和歌山県太陽光発電事業調査審議会の意見に対する見解書

2019年9月

和歌山太陽光合同会社

斜面安定計算結果一覧表(安全率)

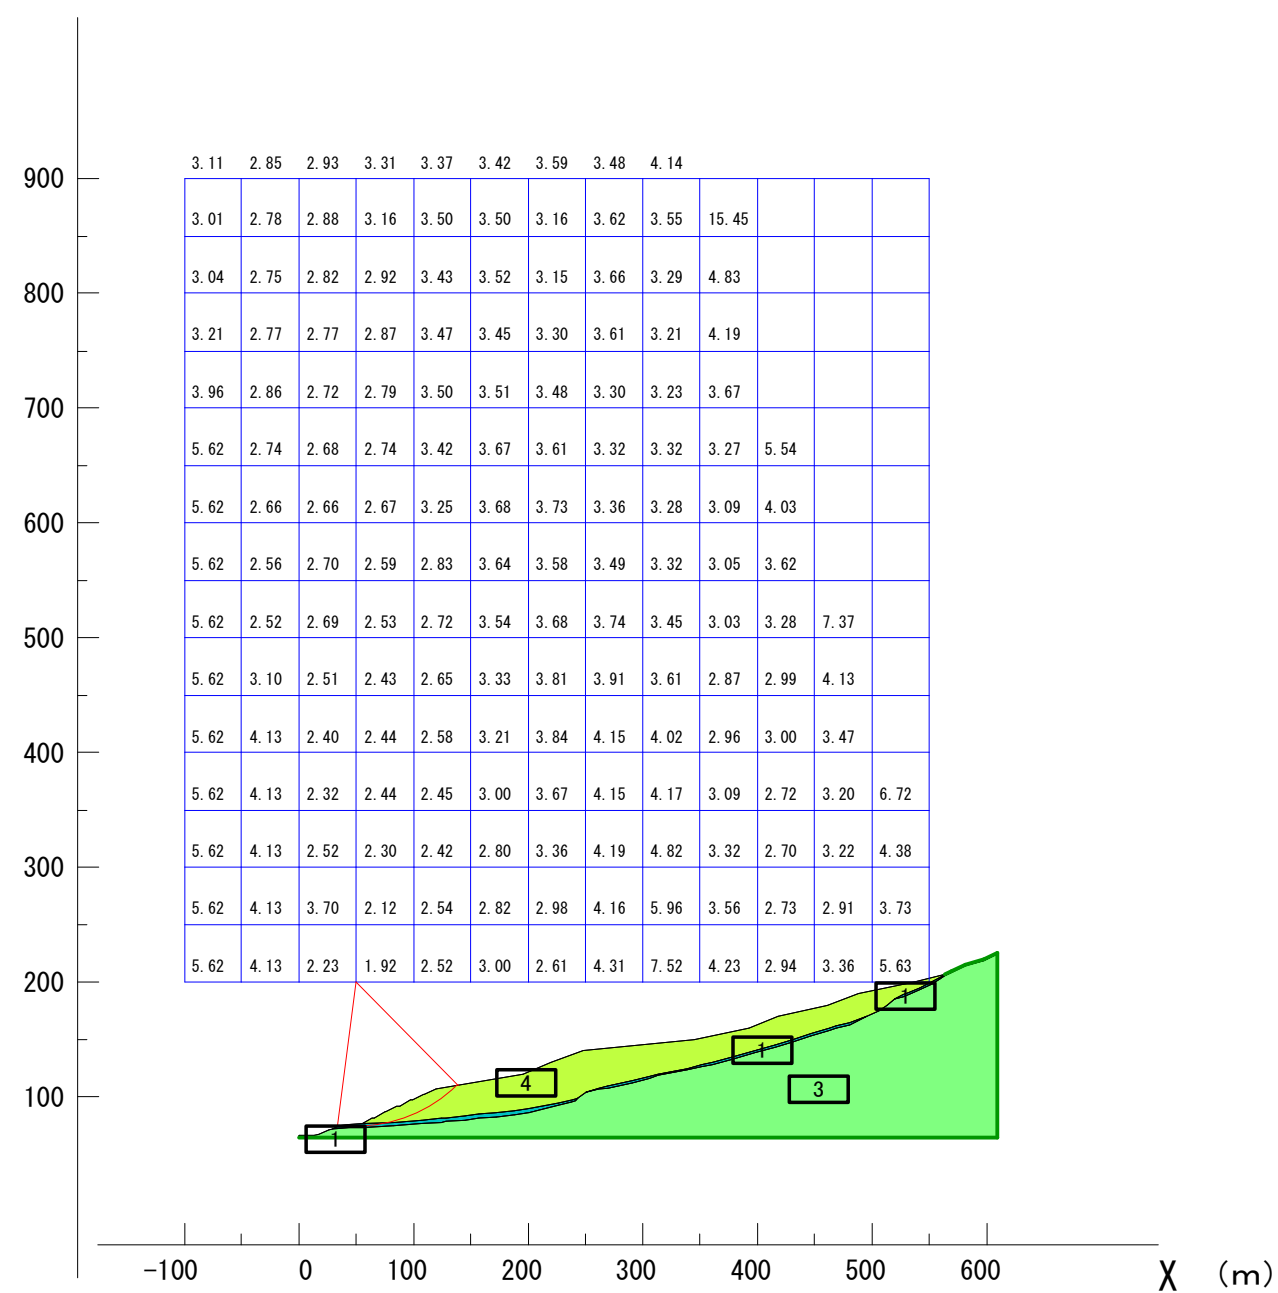
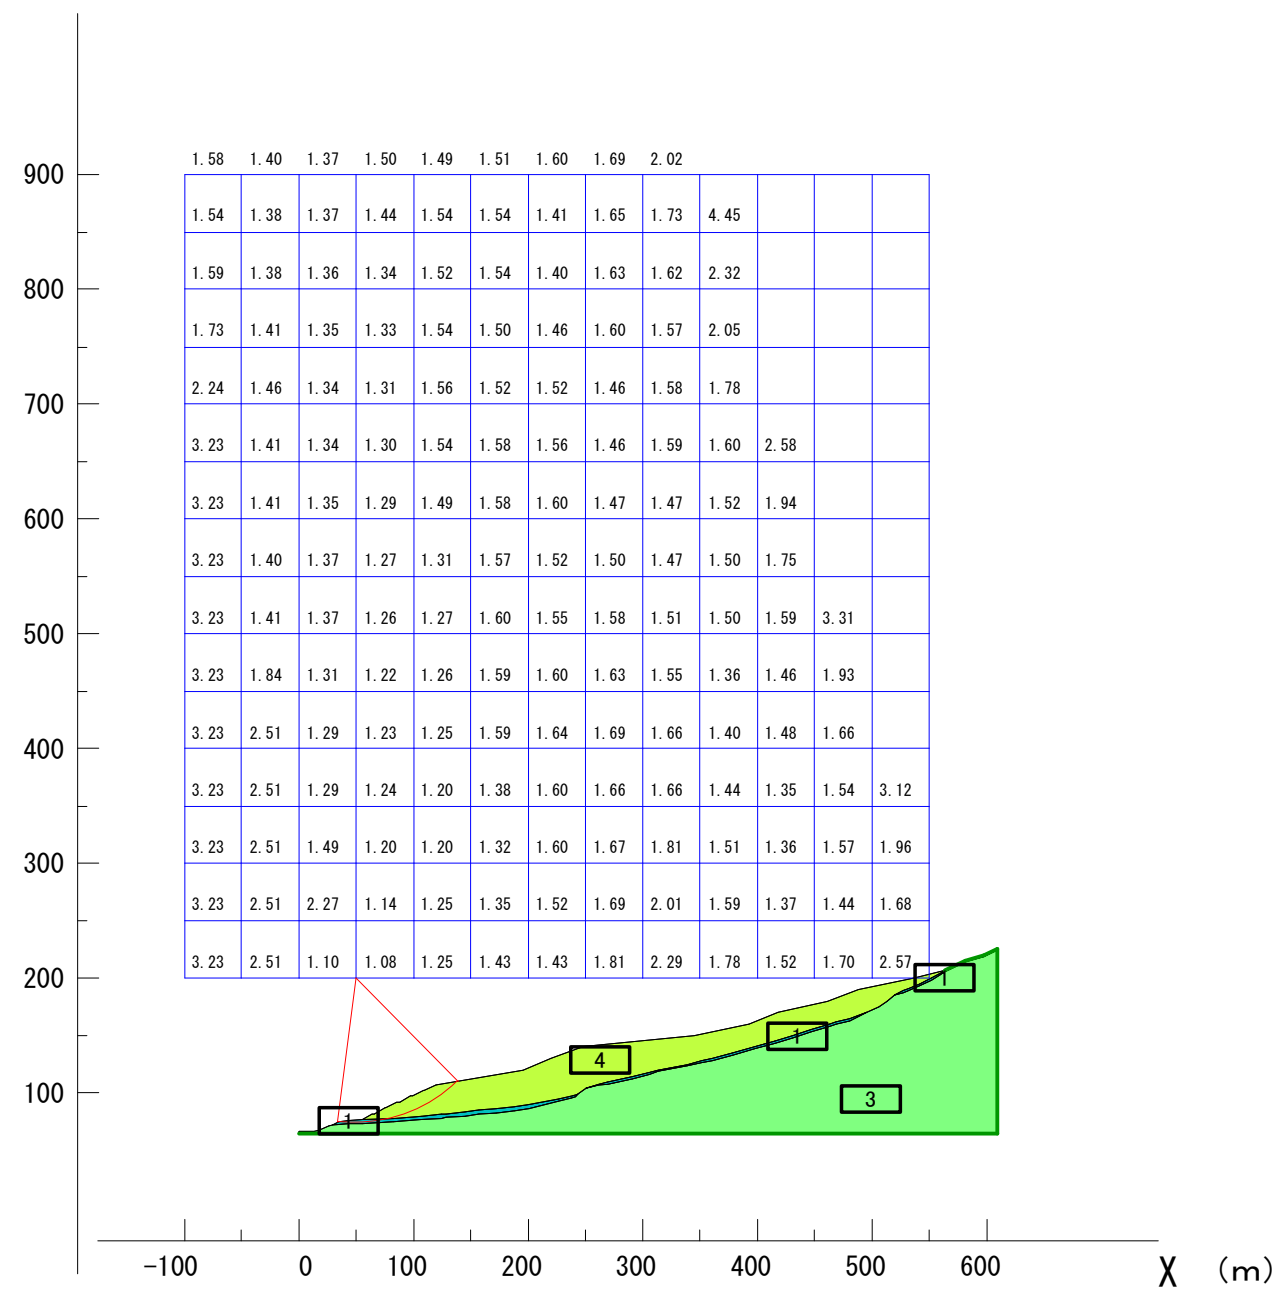
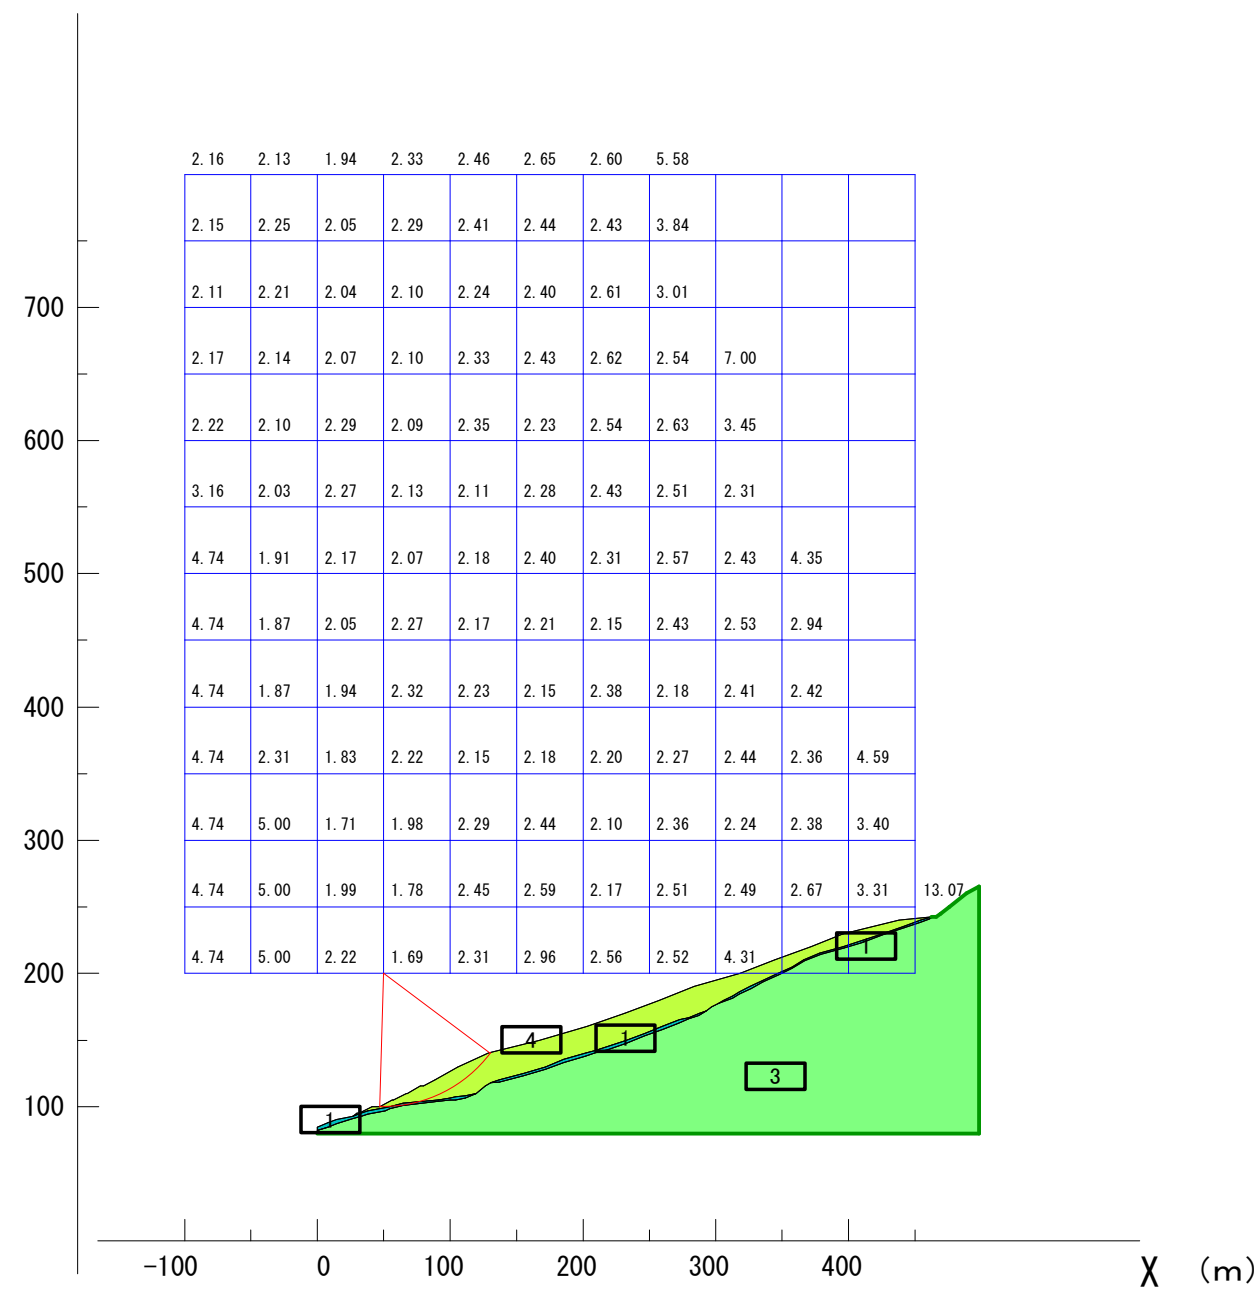
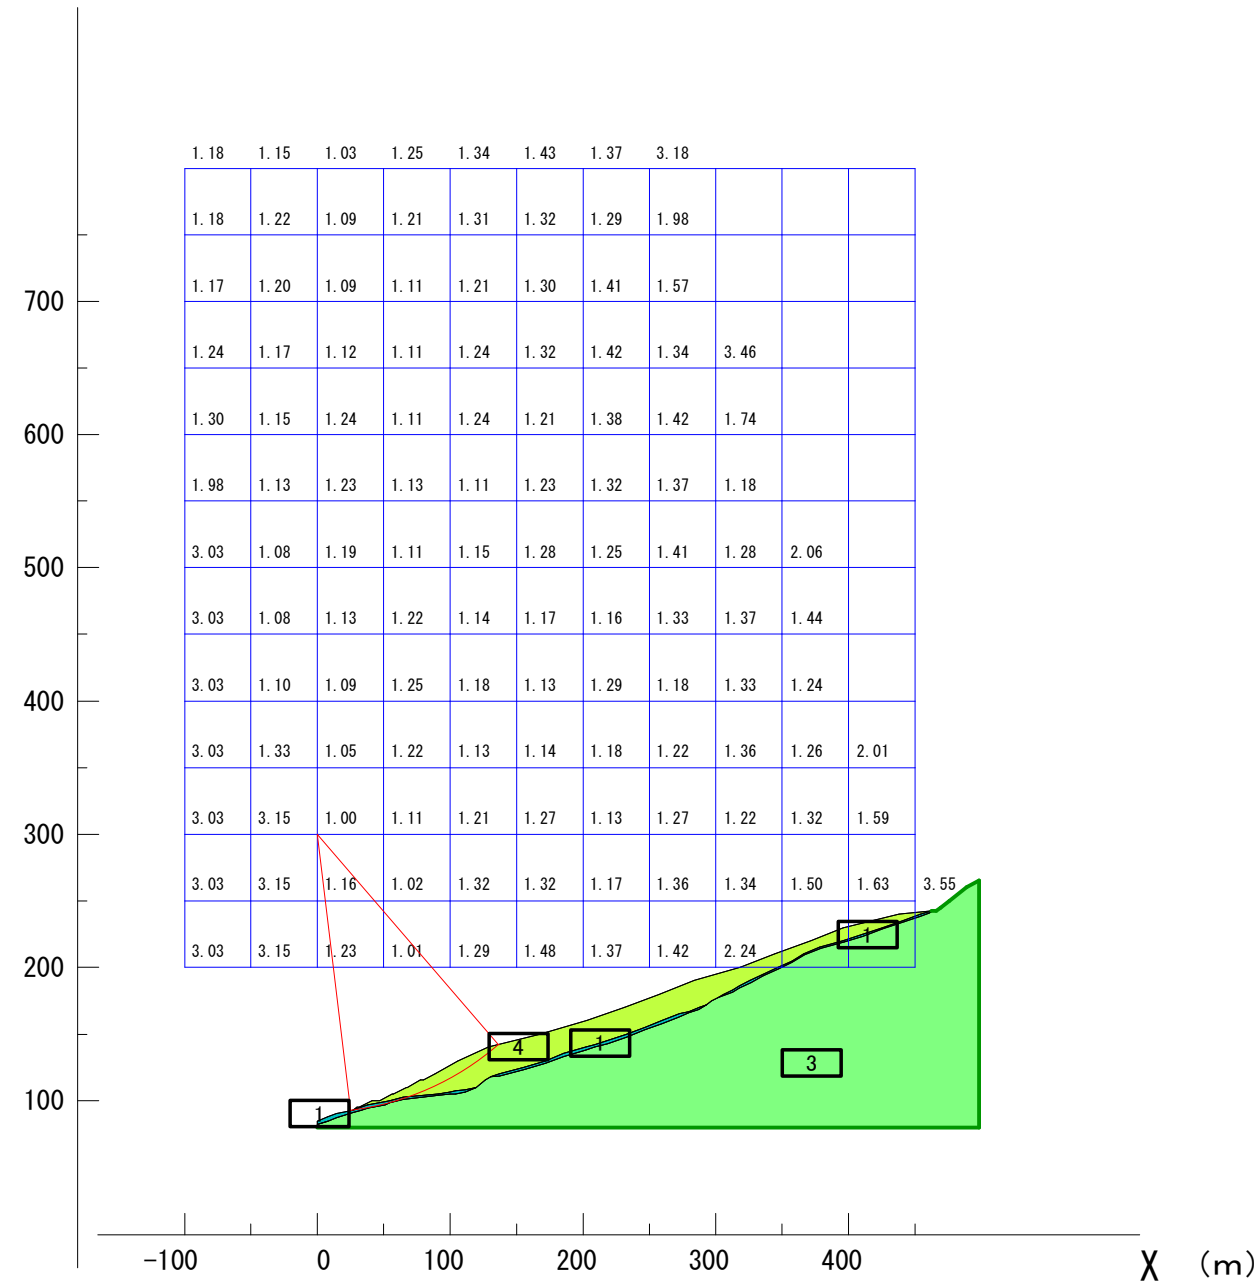
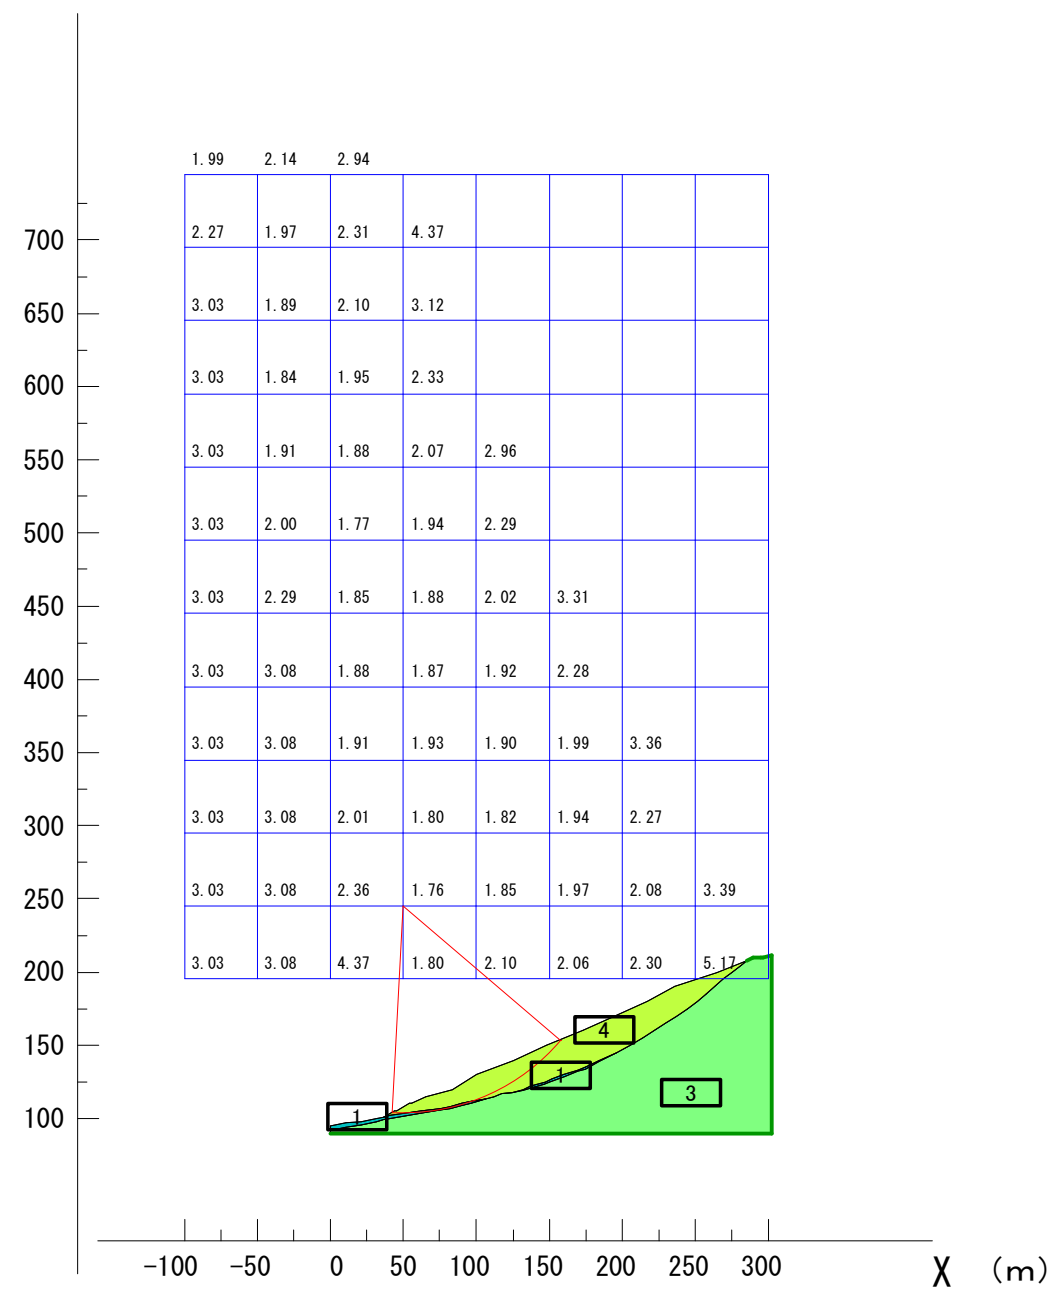
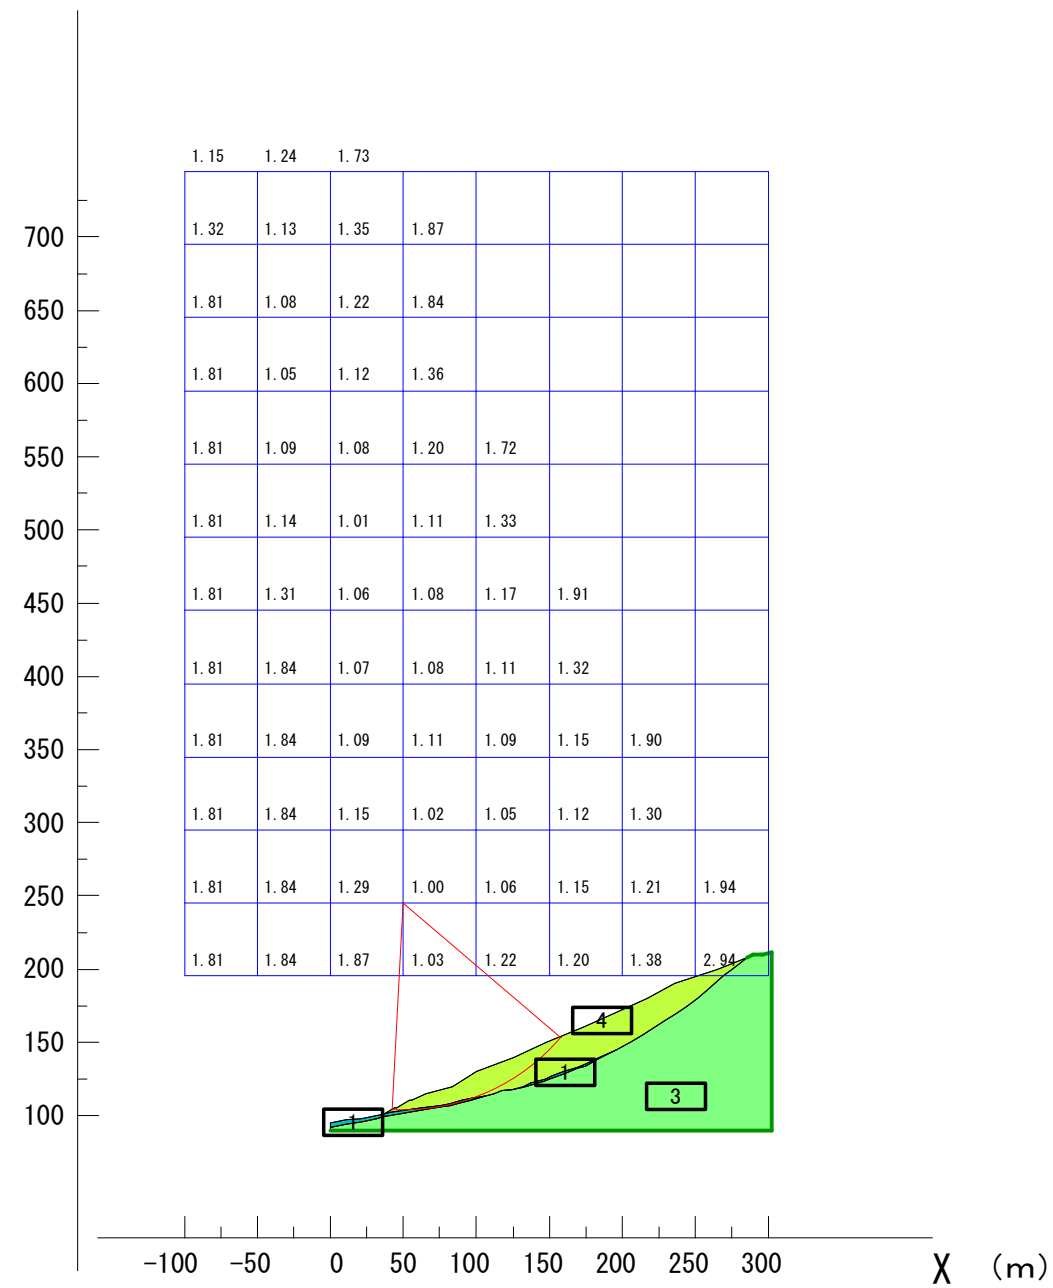
- ◇前回の審議会意見で示したとおり、宅地造成等で法面に構造物を設置することは通常ない。また、法の技術基準も構造物を設置した斜面の安定に対応していない。
- 荷重の掛かり方など、平地と斜面では条件が大きく異なり、また、今回の事例のような長大斜面の場合、表層部も円弧滑りが発生しやすいことから、どのように法面の安定を確認したのか表層部の滑りも含む、安定計算（円弧滑り）の内容を示していただきたい。
- 上記の安定計算に関しては、太陽光パネルを設置しない状態での斜面の計算結果と太陽光パネルを設置した場合の計算結果を資料として添えて示していただきたい。

結果、図表 2-3 に示すとおり、常時及び地震時のそれぞれ安全率は基準値を上回っており、パネル有無によって、安全率の減少は少なく、斜面安定に及ぼす影響は小さいと考えられます。（斜面安定計算は巻末資料-I に参照）

断面①	断面②	断面③	断面④
パネル無し	常時	1.920	1.696	1.762	1.883
	地震時	1.082	1.004	1.008	1.069
パネル荷重 1kN/m ²	常時	1.920	1.693	1.759	1.883
	地震時	1.082	1.004	1.009	1.070
